**Amendements collectifs aux Règlements n<sup>os</sup> 14 et 16****Proposition de complément 7 à la série 06 d'amendements  
au Règlement n<sup>o</sup> 14 et de complément 6 à la série 06  
d'amendements au Règlement n<sup>o</sup> 16****Communication de l'expert des Pays-Bas\***

## I. Proposition de complément 7 à la série 06 d'amendements au Règlement n° 14 (Ancrages des ceintures de sécurité)

## II. Proposition de complément 6 à la série 06 d'amendements au Règlement n° 16 (Ceintures de sécurité)

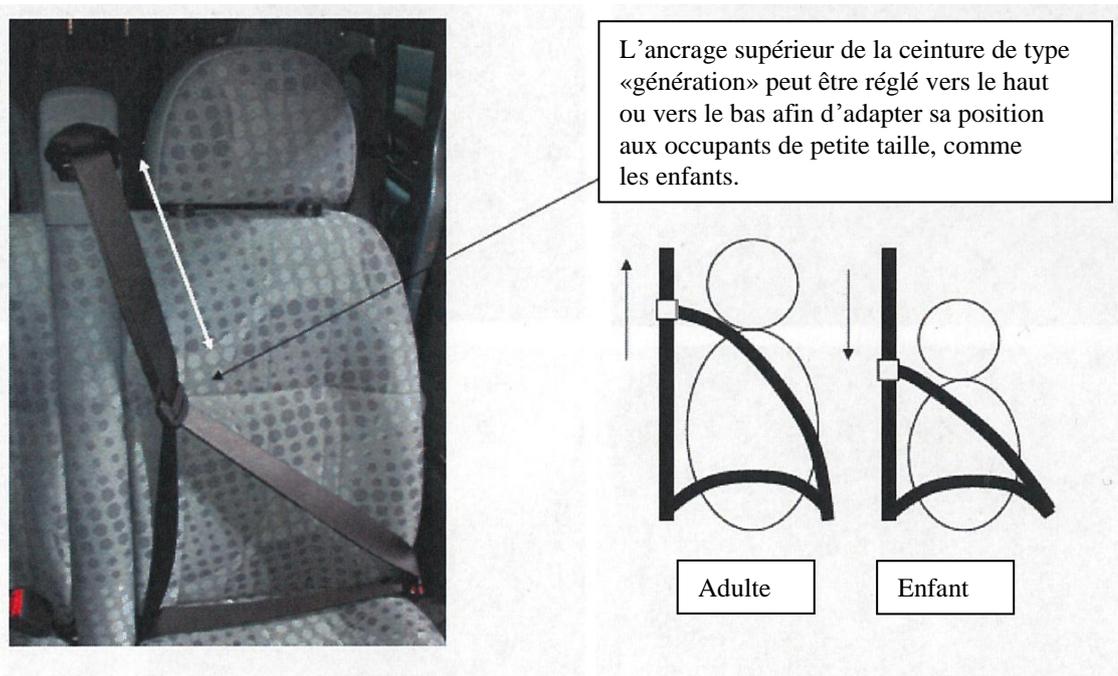
2. Cette situation est source de confusion: une ceinture ou un système de retenue qui utilise un **dispositif souple d'adaptation en hauteur** (parfois appelé **ceinture de type «génération»**, voir la figure explicative ci-après) ne fait pas usage du renvoi supérieur pour régler la hauteur et ne peut donc pas être mentionné sur la fiche de communication.

4. La présente proposition introduit une définition du dispositif souple d'adaptation en hauteur afin d'éclaircir la situation.
5. En outre, la complexité et la sensibilité des dispositifs souples d'adaptation en hauteur (ceintures de type «génération») ne justifient pas la réalisation d'un essai dynamique conformément au Règlement n° 16, qui prévoit l'utilisation d'un siège rigide générique. On trouvera ci-après un exemple de système de retenue (associé à un véritable siège de véhicule) pouvant servir aux essais.
